Zápis z jednání Komise dopravní

Datum: 20.11.2024

Návrh nových parkovacích ploch - Březové Hory v kontextu s revitalizací J. A. Alise.

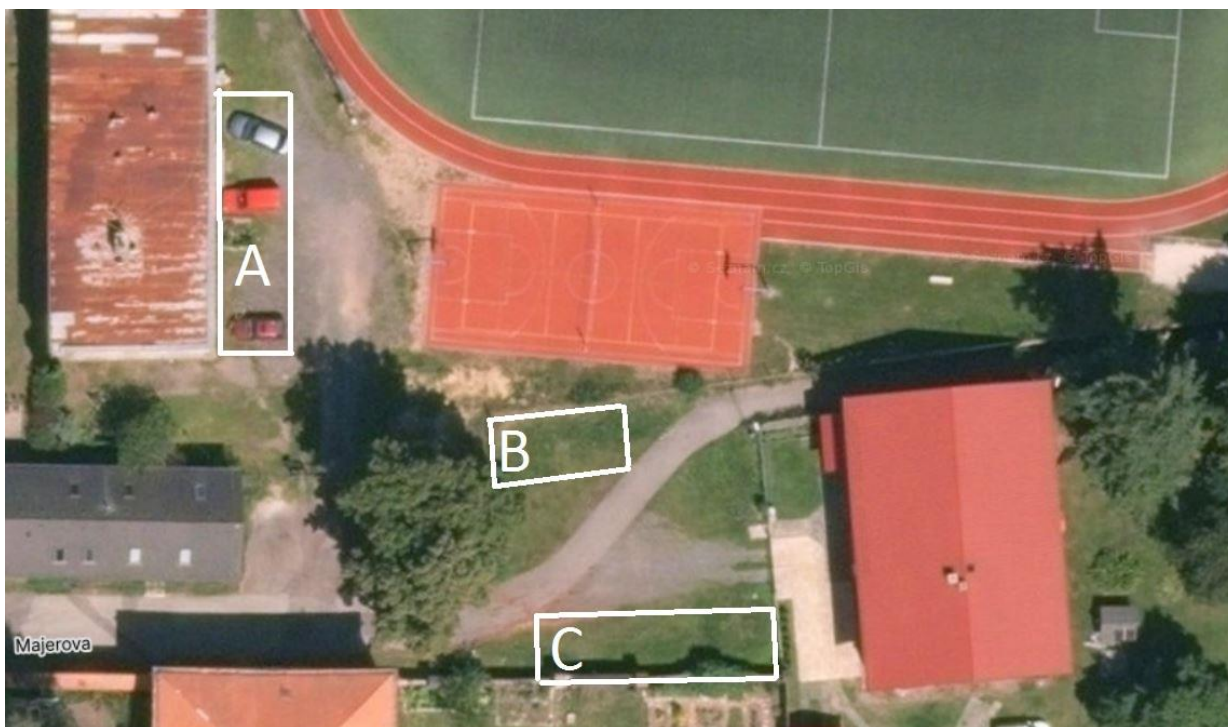
- 1) (Halda) – DK navrhuje prostý „úklid“ dané plochy (vykácení náletových dřevin a odstranění starých konzolí z původních teplovodů (zde rozpor s ÚP – dle vyjádření vedoucího oddělení územního plánování)

- 2) (Důl Marie a okolí– učitelé) – zpevnit potenciální parkovací plochu prostřednictvím TS **A**
3) (Důl Marie a okolí) – zpevnit potenciální parkovací plochu prostřednictvím TS **B + C**

4) (Důl Marie a okolí) – odstranění starého oplocení a náletových dřevin + zpevnění parkovací plochy prostřednictvím TS C + D

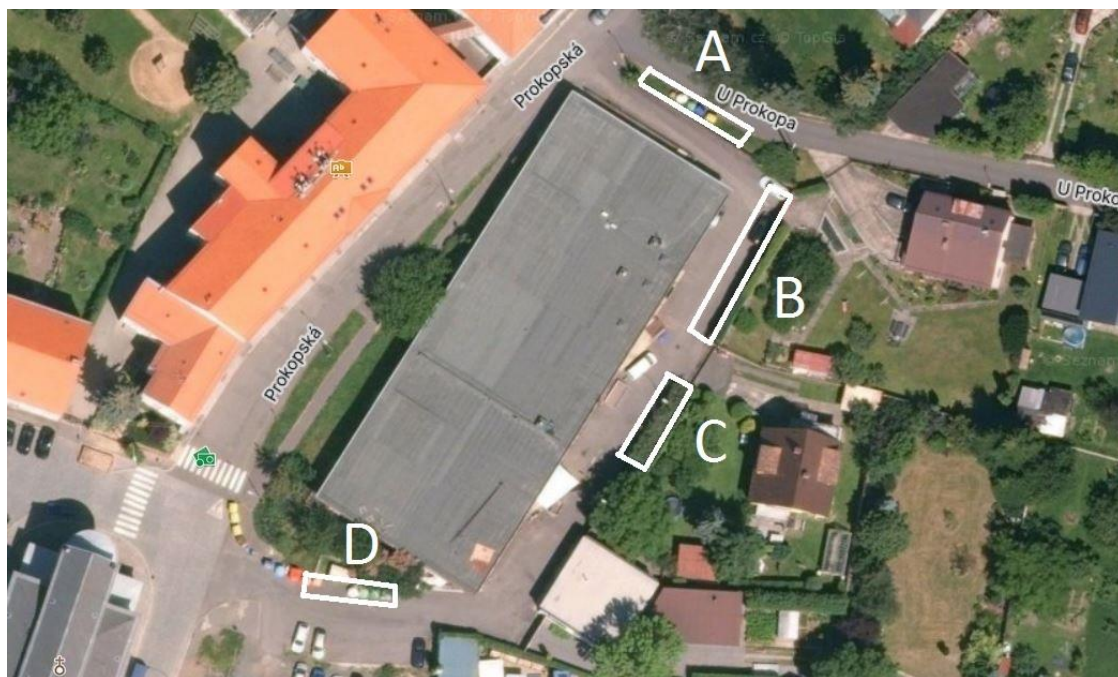
5) (Důl Marie a okolí) – navrženo projektanty, projednat s DI PČR a stanovit DZ a vyznačit

6) (Důl Marie a okolí) – opravit stávající asfaltovou plochu a vyznačit parkovací plochy **4/A** ↑

4/B ↑ Vrak nákladního automobilu a skládka na pozemku města p.č. 115/1, 134/2 a 134/6

Dle přiložených fotek DK doporučuje zahájit řízení na odstranění vraku Tatry, která stojí na pozemku města obr. **4/B**
